**REGIONE  
PUGLIA**

**DIPARTIMENTO AMBIENTE, PAESAGGIO  
E QUALITÀ URBANA**

**Oggetto:** Ecom Servizi Ambientali S.r.l. - D.Lgs. 152/2006 e ss.mm.ii. PAUR ai sensi dell'art.27 bis del D.Lgs n. 152/2006, relativo ad un progetto di variante sostanziale dell'impianto di recupero e smaltimento rifiuti ubicato nella zona industriale del Comune di Galatina.  
*Conferenza di servizi del 19.09.2023*

"B1. Relazione tecnica" pag 17. Planimetria del lotto di intervento.

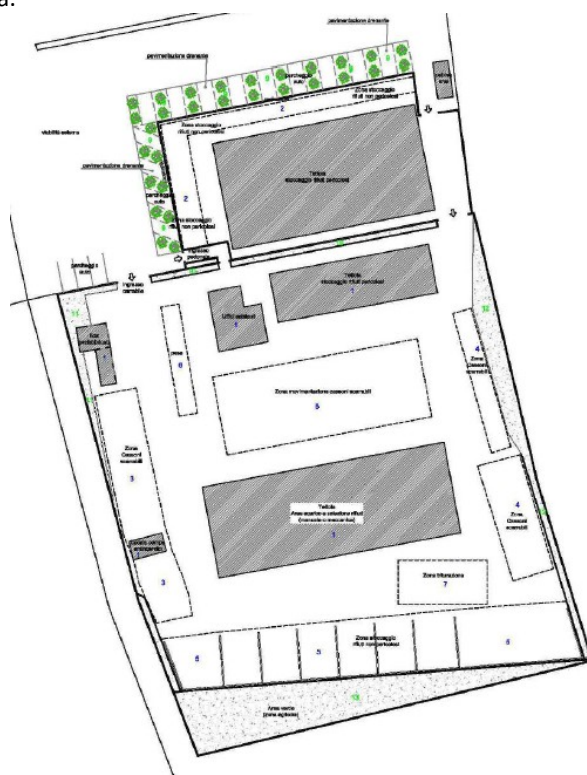
- il muro perimetrale di recinzione i cancelli, le nuove tettoie, siano colorate di bianco o con colori chiari;
- nella fascia perimetrale dell'ampliamento destinata a parcheggio esterno, e nella residua zona agricola interna, siano piantumate, allo scopo di creare una consistente barriera visiva, di piante pronto effetto, di altezza mediamente di almeno 4,0 m, ad elevata densità strutturale e rapido accrescimento, di specie autoctone e attinenti al contesto rurale (es: Pistacia lentiscus, Quercus Ilex, Quercus trojana...). Dovrà essere assicurato l'attecchimento delle predette piantumazioni e la manutenzione, al fine di assicurare il mantenimento nel tempo dell'effetto di schermatura visiva, provvedendo ad integrare eventuali fallanze e/o sostituire esemplari ammalorati. Sono comunque da escludere piantumazioni di specie esotiche e di palmacee in genere.
